## **Til Borgerrepræsentationen**

### **Notat vedr. mulige ændringsforslag til forslag til tillæg 1 til lokalplan nr. 440 "Marmormolen II"**

## **Bilag vedr. ændringsforslag til tillæg 1 til lokalplan nr. 440 ”Marmormolen II”**

### Tegning nr. 10 - Byrum og kantzoner

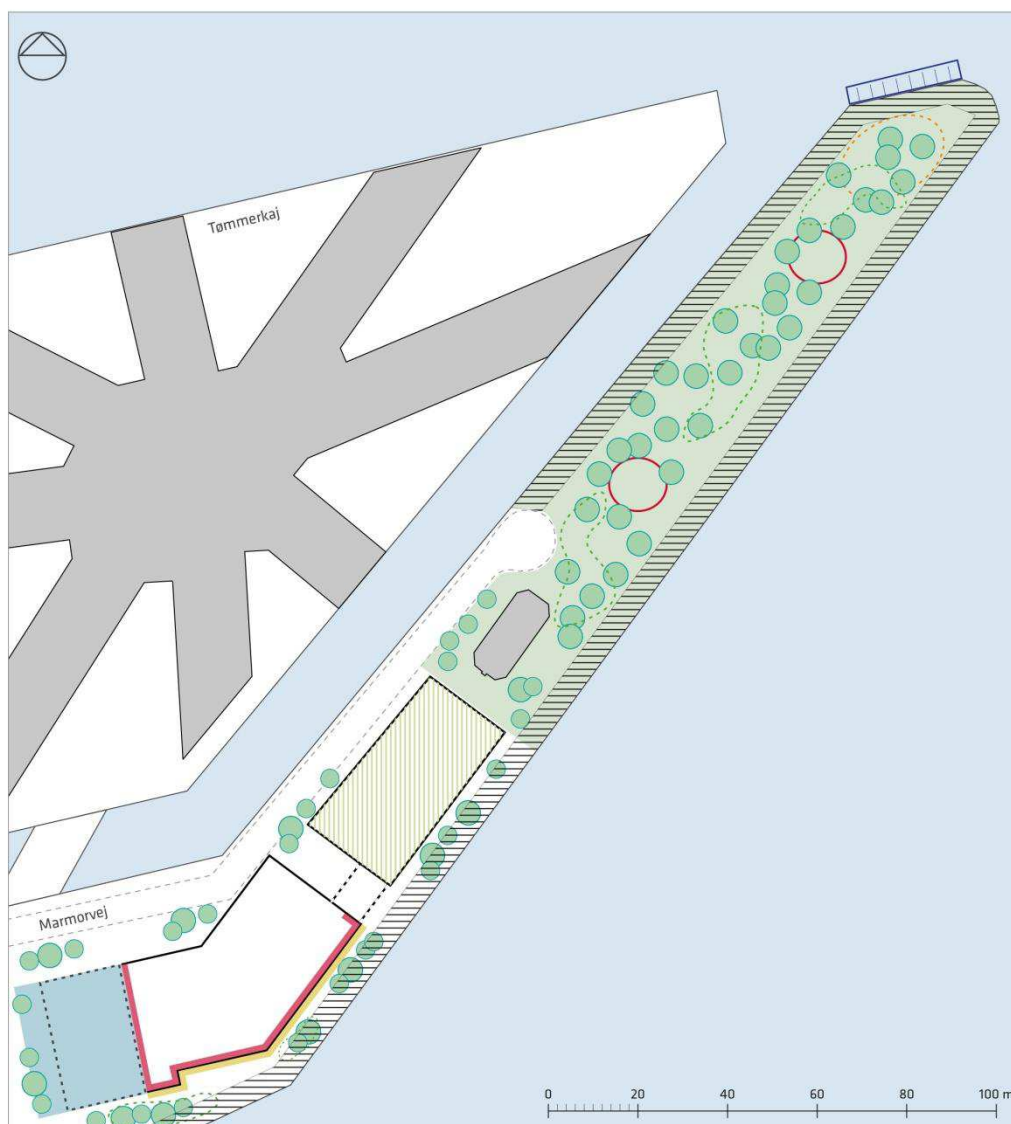
Den i lokalplanforslaget angivne tilføjelse til § 8, stk. 10 erstattes med følgende stk. 14 – 20, samt at der tilføjes en kommentar til § 8, stk.5, der henviser hertil.

a) Der skal på Marmormolens spids, som angivet på tegning nr. 10, etableres en offentlig tilgængelig park. Parken skal fremstå med en markant grøn karakter og indeholde træbeplantning samt lægivende underbeplantning, som angivet på tegning.

Langs molespidsen skal der, som angivet på tegning nr. 10, etableres en offentlig tilgængelig promenade i med en bredde på minimum 5 m. Promenaden skal, hvor den er udlagt til langsomt kørende biler, udformes under hensyntagen til fodgængere. Promenaden skal for ca. hver 20 m tilbyde ikke-kommercielle opholdsmuligheder samt affaldshåndtering. Der skal langs promenaden etableres grupper af træbeplantning, som angivet på tegning. For beplantning jf. stk. 14 pkt. b-d.

Der skal etableres kantzoner som angivet på tegning nr. 10. Kantzonernes udformning skal understøtte stueetagens funktioner i både facadeudformning og belægning. Der skal i kantzoner ved udadvendte funktioner etableres lægivende beplantning. For beplantning jf. stk. 14 pkt. b.

Vedrørende den nærmere indretning af Marmormolens spids, henvises til stk. 14 – 20, samt tegning nr. 10.
